泊発電所3号炉
設置許可基準規則への適合状況について
第八条
第四十一条

(審査会合における指摘事項回答)

令和5年4月27日
北海道電力株式会社

1. 審査会合指摘事項に対する回答（概要）

ピットイメージ図

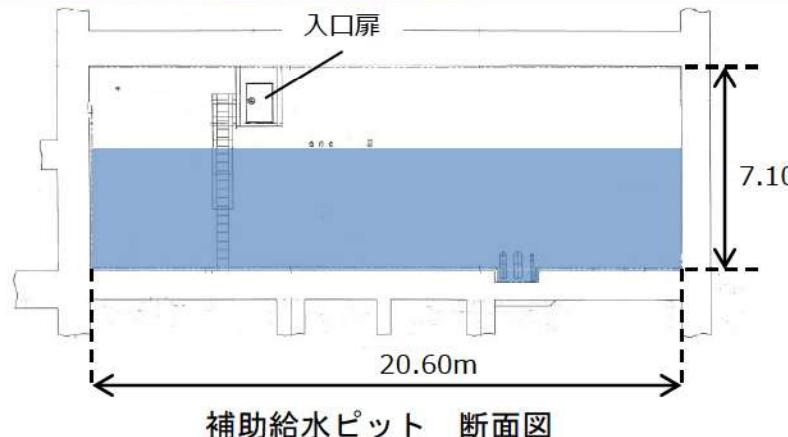
- 先行プラント（大飯3,4号炉）における審査知見である火災感知器の選定から設置までの流れを踏まえ、ダクトスペース、フィルタ室・脱塩塔室・使用済樹脂貯蔵タンク室は、火災感知器を設置しない設計から設置する設計に見直した。

修正前 (令和5年1月24日審査会合)	修正後	補足説明・修正理由
設置しない ・燃料取替用水ピット室 ・補助給水ピット室 ・廃液貯蔵ピット室	設置しない ・燃料取替用水ピット室 ・補助給水ピット室 ・廃液貯蔵ピット室	【補足説明】各ピットは全面が金属に覆われており、ピット内は水で満たされていること、各ピット室エリアは、可燃物を置かず、発火源がない設計とすることから、火災が発生するおそれはない。したがって、各ピット室エリアには、火災感知器を設置しない設計とする。
設置しない ・ダクトスペース	設置する ・ダクトスペース	【修正理由】ダクトスペースの壁面（石こうボード製）の一部天井付近を撤去することで隣接区画と区画統合することにより、火災審査基準2.2.1 (1)①②の通りに火災感知器を設置する設計とする。
設置しない ・フィルタ室 ・脱塩塔室 ・使用済樹脂貯蔵タンク室	設置する ・フィルタ室 ・脱塩塔室 ・使用済樹脂貯蔵タンク室	【修正理由】先行審査実績を踏まえ、当該火災区画の適切な位置に感知器を設置することにより火災をもれなく確実に感知する設計とする。
